Documento com alterações necessárias, não é um docuemnto final

Revisão: Marcus Holanda

Project Neon

Title: Placa de comunicação

Sheet: /Power/
File: Power.kicad_sch

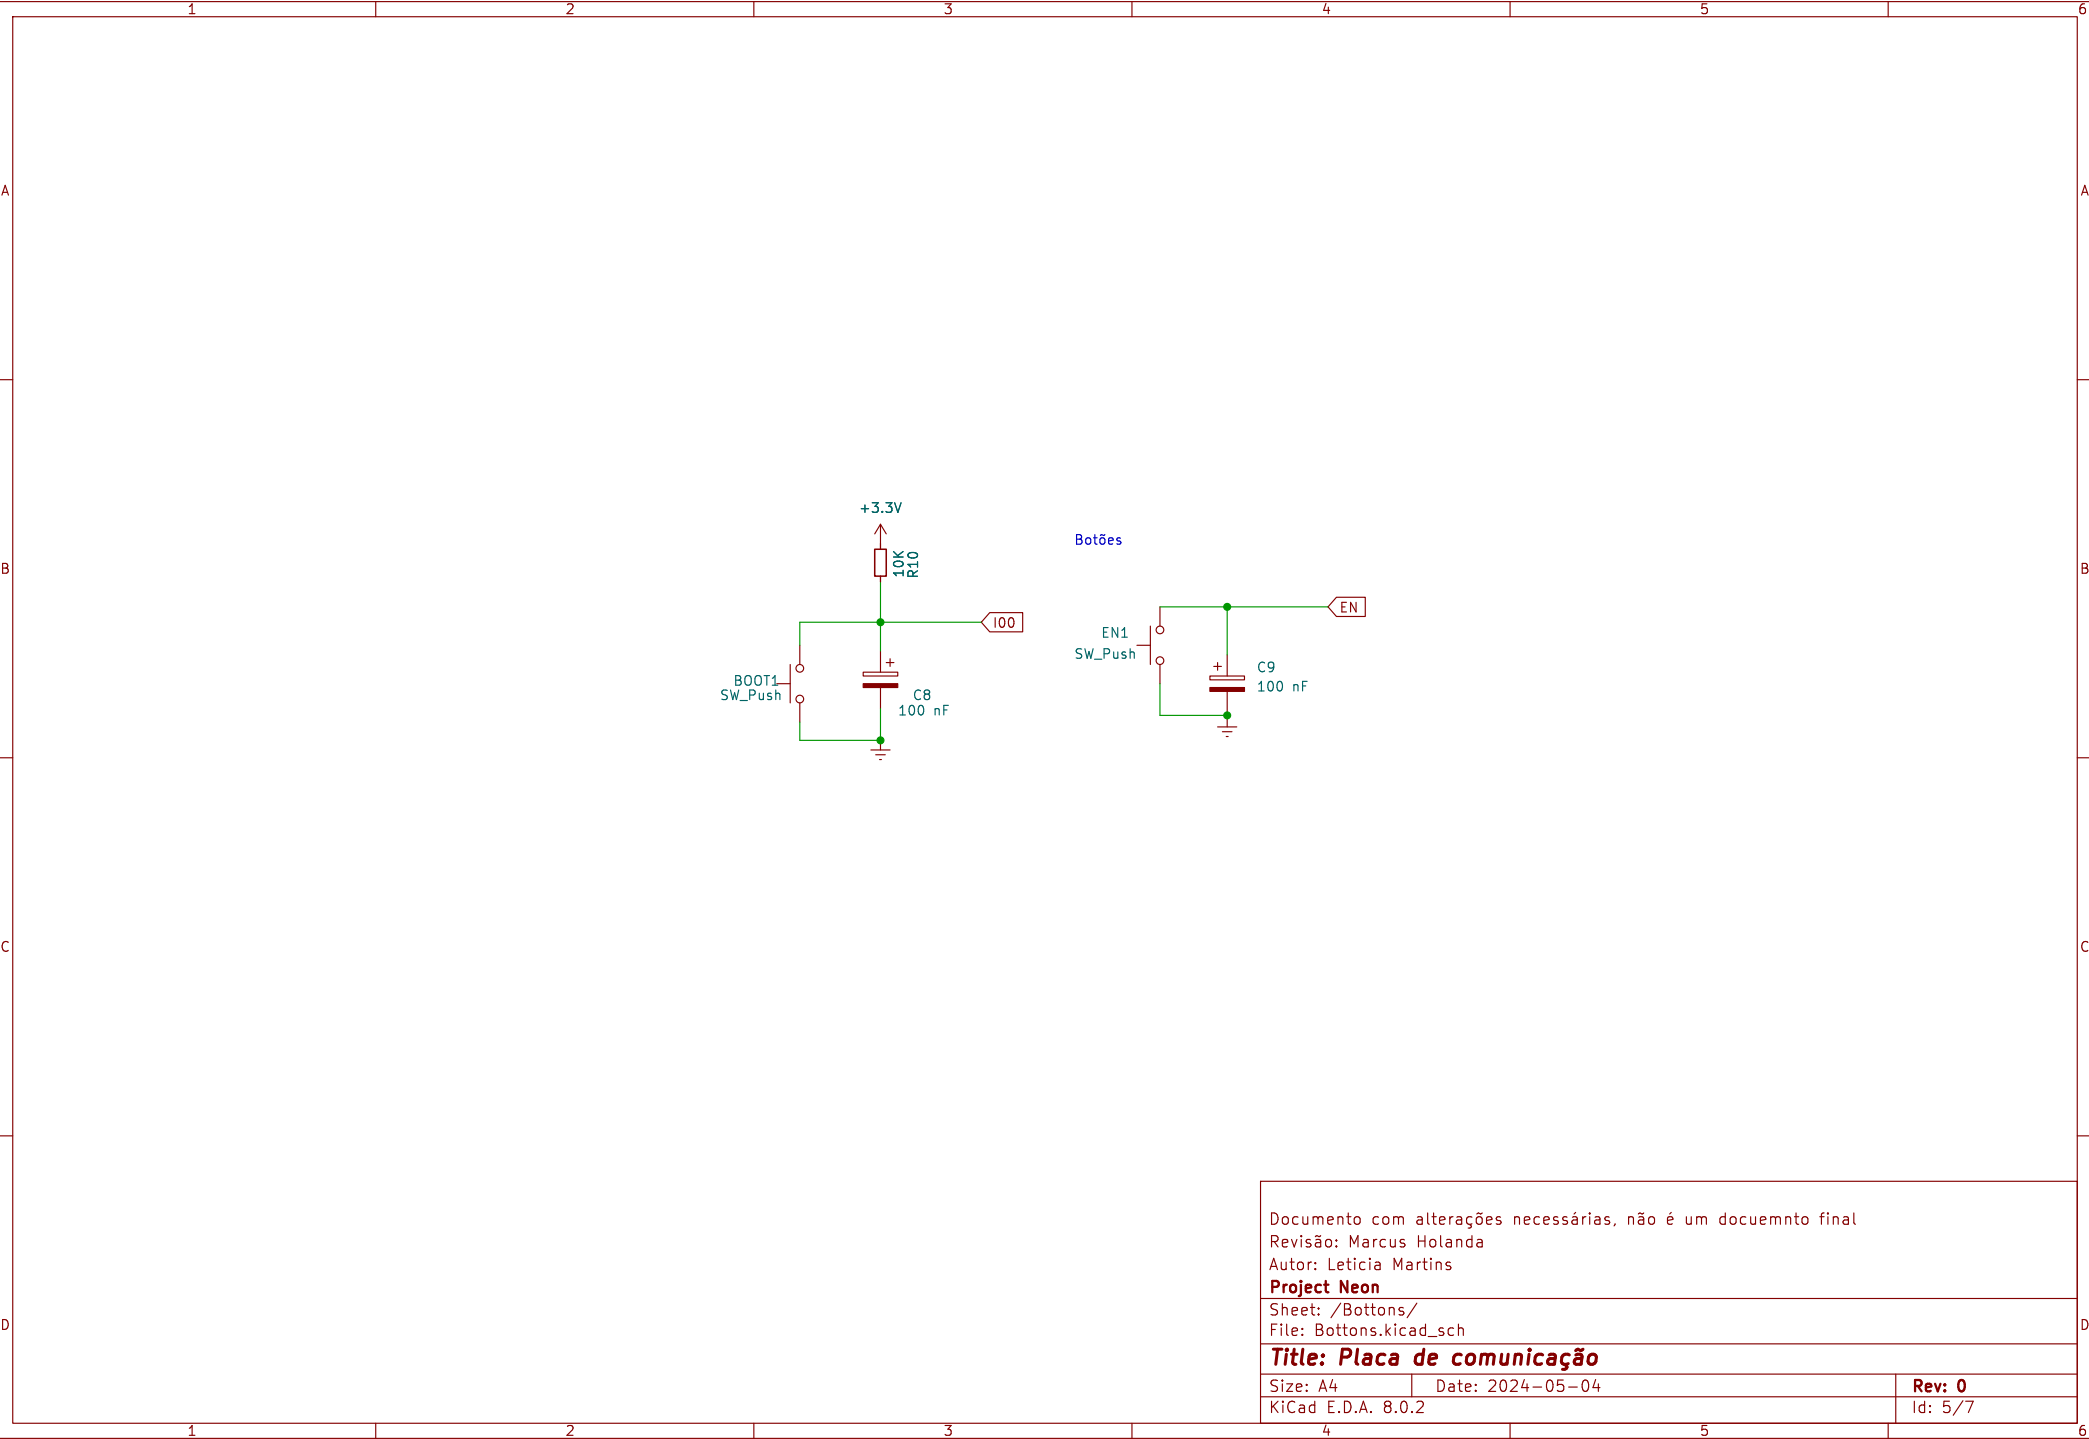
Ajustes:
- Mover Led para
lado 3.3V
- Tirar swicht de
power
- Divisor de tensão
para verificação da
bateria

Sheet: /USB/
File: USB.kicad_sch

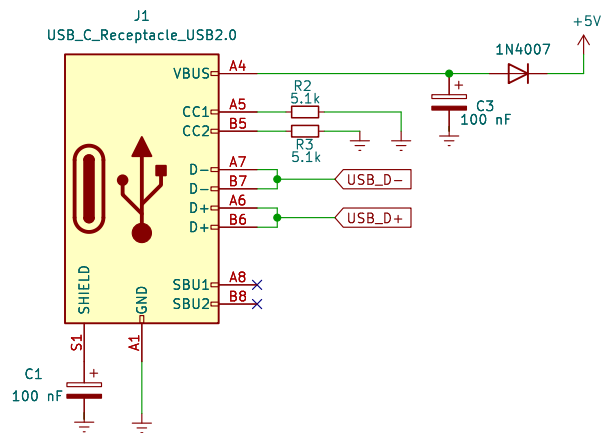
Ajustes:
Trocar o diodo pelo tipo
Schottky Barrier
